SYNDICAT MIXTE
RÉSEAU SOLIDARITÉ EAU 11

SONDAGES DE RECONNAISSANCE POUR LA RECHERCHE D'EAU SUR LA COMMUNE DE DURBAN-CORBIERES (11)

DEMANDE D'EXAMEN AU CAS PAR CAS REPONSES AUX QUESTIONS DU SERVICE INSTRUCTEUR

Février 2026

La cartographie des zones humides est disponible sur le site du SMMAR.

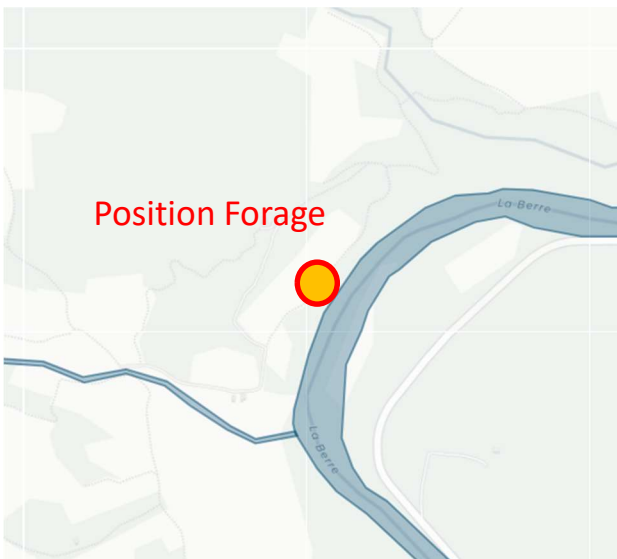
1. Présenter le projet global en précisant le déroulé des travaux, et les débits / volumes concernés
2. Indiquer les besoins annuels en eau potable de la commune ;
3. Mentionner les états quantitatifs et qualitatifs des masses d'eau concernées ;
4. Préciser si les projets sont en zone inondable ;
5. Précision sur les pompages d'essai ;
6. Précision sur les mesures d'économies de la ressource ;
7. Analyses des incidences sur les zones humides proches de la Berre ;
8. Problème d'ouverture du fichier photographique.

Pour le site de Sainte Raphine, la zone humide la plus proche est localisée à 1,5 km au nord. L'estimation des impacts potentiels sur cette zone humide dépend de la perméabilité de l'aquifère concerné. Dans le cas présent aucune information n'est disponible (cf fiche masse d'eau FRDG502), il s'agit d'un aquifère de nature plus ou moins karstique, avec de grandes variations possible de perméabilité.

Considérant les débits et volumes engagés, il est très peu probable qu'une quelconque influence puisse être noté sur la zone humide située à plus de 1,5km au nord.

Pour le site de Rabassa, la zone humide la plus proche est localisée à moins de 200m à l'Est. L'estimation des impacts potentiels sur cette zone humide dépend de la perméabilité de l'aquifère concerné. Dans le cas présent aucune information n'est disponible (cf fiche masse d'eau FRDG156), il s'agit d'un aquifère de nature plus ou moins karstique, avec de grandes variations possible de perméabilité.

Par ailleurs le forage cherchera à capter les formations calcaires hettangiennes (jurassique) reposant sur les formations marneuses à évaporites (trias) situées en fond de vallée de la Berre. Or la zone humide est située dans les alluvions de la Berre, elles-même reposant sur les formations marneuses à évaporites, ceci assure une déconnexion hydraulique entre la zone humide et les formations calcaires recherchées par forage.
